### RAPORTI I EKSPERTIT SHQYRTUES

Eksperti Shqyrtues	Data e autorizimit të ekspertit	Date e dorëzimit të raportit	Nr. i lëndës
<b>Agnese Ibrahim</b>	<b>07.12.2023</b>	<b>18.12.2023</b>	<b>2023/0966</b>
Eksperti Teknik	Data e autorizimit të ekspertit teknik		
<b>Taulant Ahmeti</b>	<b>11.12.2023</b>

Me datën: 01.12.2023, OE “PROARCHITECTURE”SH.P.K.”- Prishtinë, ka parashtruar ankesë me nr: 2023/0966, kundër njoftimit për rezultatet e vlerësimit artistik të Konkursit të projektimit, lidhur me aktivitetin e prokurimit: “Konkurs projektimi per Nderimin e QKMF Shtime” me nr. të prokurimit: "206-23-5282-2-2-3", iniciuar nga Autoriteti Kontraktues (AK) – MINISTRIA E SHËNDETËSISË.

Figura 2: Erëmbrojtësi i QKMF-së

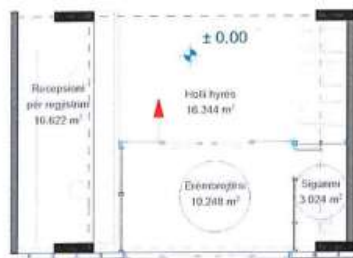
### **Pretendimi 3: Ere mbrojtësi**

Sipas detyrës projektuese të konkursit kërkohet: “*....Hyrja e veçante ne zonën e mjekësisë familjare – erë mbrojtësi hyrës 15m2,....*”.

Ere mbrojtësi në hyrjen e Qendrës Kryesore të Mjekësisë Familjare është projektuar në bazë të standardeve të projektimit për këtë lloj të objekteve. Në kuadër të tij është vendosur edhe

sigurimi i objektit (i cili nuk është kërkuar në detyrën projektuese). Ere mbrojtësi (së bashku me sipërfaqen e sigurimit) i ka dimensionet 2.40m x 5.65m dhe sipërfaqe prej 13.56 m<sup>2</sup>. Sipërfaqja e erë mbrojtësit mund të rritet aq sa dëshirojmë, sepse mund të zgjerohet nga ana e hollit hyrës, mirëpo ne e kemi vlerësuar nga aspekti profesional se kjo sipërfaqe është e mjaftueshme dhe sipërfaqja tjetër është më e dobishme në hollin hyrës, ku mund të vendosen karrocat për të sëmurë, merren shërbimet nga recepsioni, etj.

Në këtë mënyrë, pretendimi për këtë erë mbrojtës është i paarsyeshëm, sepse aktualisht ne i kemi 13.56 m<sup>2</sup> (nga 15 m<sup>2</sup> sa kërkohen) dhe nëse AK insiston, mund të arrihen 15 m<sup>2</sup> apo më tepër.

Figura 3: Grupi i nyjeve sanitare

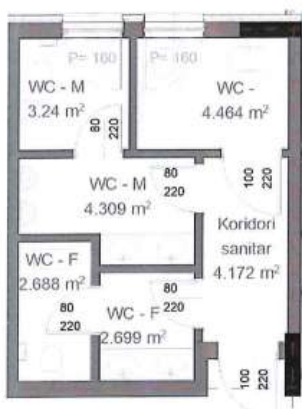
#### Pretendimi 4: Nyjet Sanitare

Sipas detyrës projektuese të konkursit kërkohet: “...Nyjet sanitare - 3 per pacient M(1)/F(2) (tualeti për meshkuj te këtë min. 2 pisoar), ne afërsi te këtë dhe një ËC për persona me aftësi te kufizuara.

- Nyjet sanitare për personel, M(1)/F(1), tualeti për meshkuj (M) te këtë se paku një pisoar,....”.

Nyjet sanitare në të gjithë objektin e QKMFU-së janë të projektuara sipas të njëjtës skemë dhe bazuar në standardet dhe praktikatat ekzistuese për lloj të objekteve. Në secilin grup të nyjeve sanitare ekziston: 1 ËC për femra me lavaman dhe me para ËC me 2 lavamana, 1 ËC për meshkuj me lavaman dhe me para ËC me 2 pisoarë dhe 2 lavamanë, 1 ËC për të hendikepuar me lavaman. ËC-ja për të hendikepuar, në të gjitha praktikatat për të gjitha llojet e objekteve, mund të shfrytëzohet edhe si ËC për gjininë femërore (në rastin tonë shfrytëzohet si ËC e dytë për gjininë femërore), sepse llogaritet se shfrytëzues mësia e saj nga personat e hendikepuar është shume e vogël.

Në këtë mënyrë, pretendimi për mungesa në nyjet sanitare është i paarsyeshëm dhe joprofesional.

Figura 4: Trajtimi i Shkallëve Kundër Zjarrit

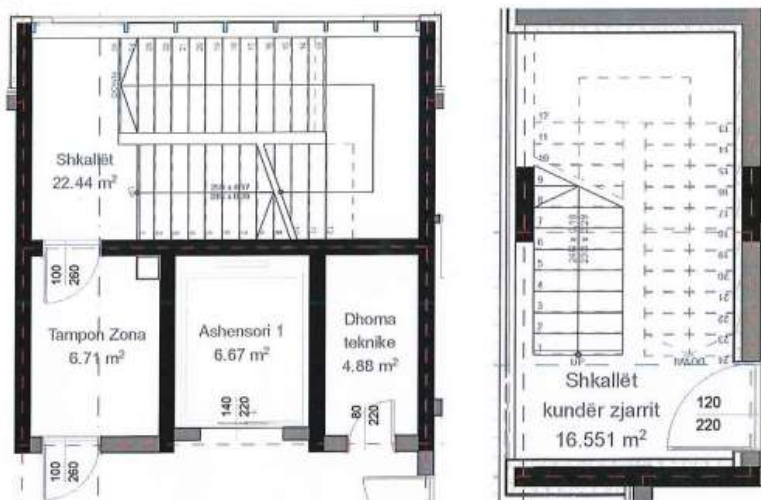
#### **Pretendimi 7: Shkallët Kundër Zjarrit**

Objekti është projektuar në harmoni të plotë me të gjitha kërkesat, kriteret, standardet dhe legjislacionin për Mbrojtje Nga Zjarri. Objekti i projektuar i posedon 2 palë shkallë, secila etazhë është e ndarë në 2 sektore të zjarrit dhe i ka të parapara të gjitha masat e nevojshme për Mbrojtje Nga Zjarri.

Shkallët kryesore të objektit (shërbejnë edhe si shkallë emergjente) kanë hapje natyrore (dritare) në të gjitha etazhat (suterren, përdhesë dhe katin 1), e kanë tampon zonën me dimensione 2.20m x 3.05m (6.71 m<sup>2</sup>) (Rregullore Nr. 24/2012 Për Normat Teknike Për Mbrojtje Nga Zjarri Të Objekteve Të Larta, Neni 23, pika 1.1, 1.2, 1.3, 1.4), janë të pajisura me 2 palë dyer rezistente ndaj zjarrit dhe tymit, e kanë oxhakun ventilues në kuadër të tampon zonës, të gjitha në harmoni me Legjislacionin në fuqi për Mbrojtje Nga Zjarri.

Gjithashtu, objekti i ka të projektuara edhe shkallët e veçanta emergjente, të projektuara në harmoni të plotë me Rregulloren Nr. 24/2012 Për Normat Teknike Për Mbrojtje Nga Zjarri Të Objekteve Të Larta, Neni 20, Neni 21 dhe Neni 22).

Në këtë mënyrë, pretendimi për trajtim joadekuat të masave kundër zjarrit është i paarsyeshëm dhe joprofesional.

Figura 8. Situacioni me të dhëna të devijuara i Operatorit Ekonomik 1412 (tashmë me identitet të zbuluar N.N.SH. “Vizion Project”) dhe me të dhëna reale nga Agjensioni Kadastral i Kosovës

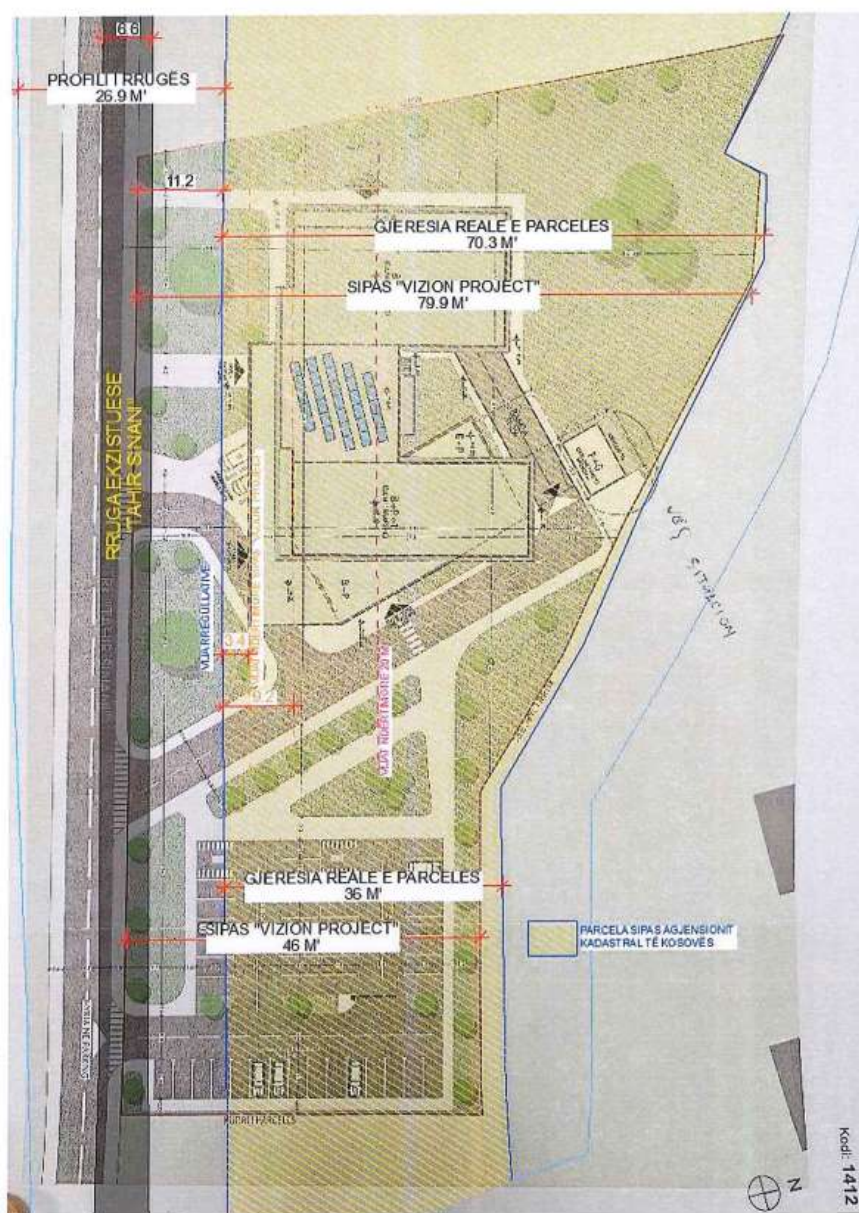
**Argumenti 1:** Operatori Ekonomik 1412 (tashmë me identitet të zbuluar N.N.SH. “Vizion Project”) ka bërë paraqitje të gabuar-devijuar të parcelës kadastrale, respektivisht e ka paraqitur parcelën kadastra le 00006-3 me te madhe se sa është zyrtarisht. Kjo paraqitje lajthitëse e parcelës kadastrale është bërë në kufirin kadastral përgjatë rrugës magjistrale “Tahir Sinani”, me ç ‘rast është zgjeruar ky kufi përgjatë tërë gjatësisë së tij përreth 11 metra. Në këtë mënyrë, Operatori Ekonomik 1412 (tashmë me identitet të zbuluar N.N.SH. “Vizion Project”) me apo pa qëllim, i ka ndryshuar të dhënat reale të parcelës kadastrale 00006-3, në mënyrë që ta realizoj një formë të objektit, të cilën realisht nuk e zë fare kjo parcelë. Edhe pas

devijimit të kufirit të parcelës kadastrale nga ana e rrugës “Tahir Sinani”, Operatori Ekonomik 1412 (tashmë me identitet të zbuluar N.N.SH. “Vizion Project”) ka vazhduar me shkelle të Detyrës Projektuese dhe Dokumenteve tjera planifikuese, sa i përket vendosjes së Vijës Ndërtimore. Sipas detyrës projektuese të konkursit kërkohet: “....– *Distanca nga rruga ekzistuese duke iu referuar gjendjes faktike harmonizim me tërësinë ndërtimore në parcelë dhe rrethinë*,...” (Kapitulli: Kushtet ndërtimore, faqe 25). Objekti publik më i afërt dhe i cili është ndërtuar në kuadër të parcelës tonë 00006-3, është Stacioni i Policisë së Shtimes, i cili është vendosur në vijën ndërtimore përgjatë rrugës magjistrale “Tahir Sinani”, sikurse rasti i objektit të QKMFU-së. Ky objekt është i larguar nga kufiri kadastral i parcelës kadastrale 00006-3 (kufiri kadastral mes rrugës “Tahir Sinani” dhe parcelës kadastrale 00006-3) 20 metra. Gjithashtu, kriteret e planifikimit në vendin tonë, e sugjerojnë një largim të objekteve prej 20 metra nga kufiri kadastral përgjatë të gjitha magjistrave në Kosovë.

Operatori Ekonomik 1412 (tashmë me identitet të zbuluar N.N.SH. “Vizion Project”) në projektin ideor për QKMFU të dorëzuar në këtë konkurs e ka vendosur objektin në Vijë Ndërtimore prej 3.40 metrave nga kufiri kadastral (nga Vija Rregullative), ndërsa në paraqitje grafike në kuadër të Situacionit, jo vetëm që e ka paraqitur të pasaktë kufirin e parcelës

kadastrale, mirëpo edhe dimensionin prej ku tërhiqet Vija Ndërtimore e ka paraqitur prej pjesës së asfaltuar të rrugës, që është jashtë çdo kriteri të planifikimit me të gjitha dokumentet planifikuese të vendit tonë (dëshmi: Udhëzimi Administrativ MMPH-Nr. 08-2017 Për Normat Teknike Të Planifikimit Hapësinor (Kapitulli: Zonat, faqe 39, pika 2.2. “**Vija Rregulluese (VRR): paraqet largësinë nga kufiri i parcelës kadastrale të paraparë për ndërtimin e infrastrukturës teknike, në të cilën nuk lejohet asnjë lloj ndërtimi**” dhe pika 2.3. “**Vija Ndërtimore: paraqet largësinë nga kufiri i parcelës kadastrale dhe vija rregulluese në të cilin lejohet ndërtimi i sipërfaqes së përgjithshme të shfrytëzueshme.**”)

Në këtë mënyrë, Operatori Ekonomik 1412 (tashmë me identitet të zbuluar N.N.SH. “Vizion Project”) me apo pa qëllim e ka lajthitur komplet madhësinë e parcelës kadastrale 00006-3, ka prezantuar të dhëna të pasakta për kufijtë kadastral të parcelës kadastrale 00006-3 dhe mbi bazën e këtyre pasaktësive e ka projektuar komplet objektin, e ka pozicionuar objektin në vijën ndërtimore në kundërshtim me rrethinën dhe në kundërshtim me normat e planifikimit hapësinor. Si rezultat, objekti i propozuar nuk përkon fare me këtë parcelë kadastrale dhe i njëjti nuk mund të zbatohet në kuadër të kësaj parcele kadastrale dhe si i tillë është i pavlefshëm.

Figura 10. Ashensor i rekomanduar për objekte shëndetësore

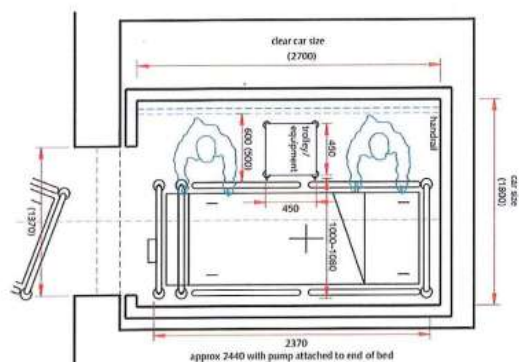
**Argumenti 8:** Operatori Ekonomik 1412 (tashmë me identitet të zbuluar N.N.SH. “Vizion Project”) nuk e ka trajtuar në formë adekuate pjesën e ashensorëve, në bazë të kriterëve dhe praktikave më të mira për këtë lloj të objekteve. Nga paraqitja shumë e mangët grafike (mungon dimensionimi i dyerve dhe dritareve, që për këtë fazë të projektit duhet të bëhet) vërehet se dyert e ashensorëve janë të ngushta dhe të pamundshme për personat me nevoja të veçanta. Gjithashtu, edhe dimensionet e kafazit të ashensorëve duken të vogla, për funksionim komod dhe afatgjatë të tyre, kur merret parasysh fakti ashensori duhet të shërbejë për futje në te të pacientëve me shtrat mjekësor dhe me shoqërues. Gjithashtu, gjerësia e korridorit para ashensorit, në Katin 1, është shumë e ngushtë dhe e pamundës për hyrjen apo daljen e pacientëve me shtrat mjekësor.

### **Pretendimi 7: "Shkallët Kundër Zjarrit"**

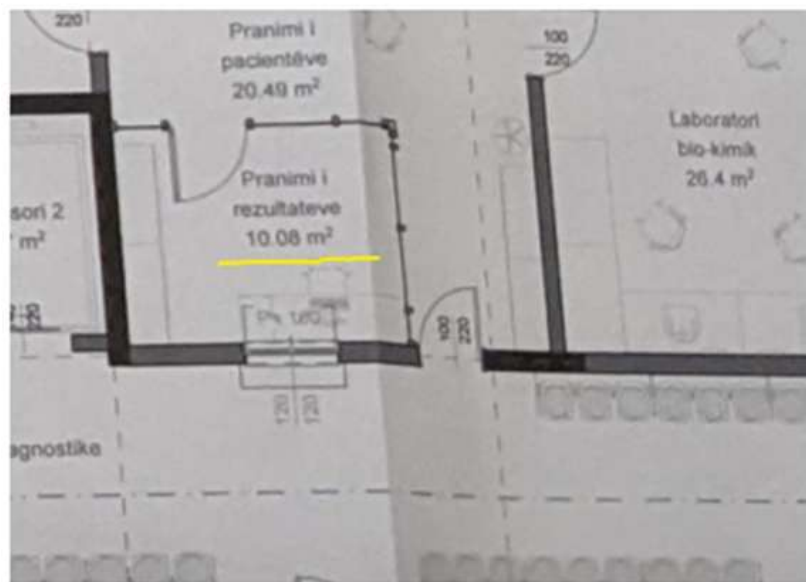
Eksperti Teknik sa i përket kësaj çështje pajtohet se projekti është punuar sipas kriterit në FDT që administrata- shkalle për evakuim emergjent (kunder ëit), nga pika me e larget deri te shkallet për evakuim mos te jete distanca me e madhe se definimi sipas normave (m). OE i ka paraqitur dy parë shkallë sipas kërkesës në FDT, dhe palë shkallë i respektojnë normat teknik për mbrojtje nga ëti. AK në raportin e vlerësimit ndaj OE ankues ka theksuar se shkallet janë pozicionuar në mënyrë të gabuar- me ndarjen e Tampon Zonave. Pa e elaboruar më tutje këtë mangësi të evidentuar nga AK, sidoqoftë nga shqyrtimi i projektit vlerësohet se OE ankues në projekt i është përmbajtur FDT-së në lidhje me këtë kriter, si dhe duke pasur parasysh që detalizimet e më tutjeshme bëhen gjatë fazës së projektit kryesor me përpilimin e Elabortatit të Mbrojtjes nga etj. Andaj pretendimi është i bazuar.
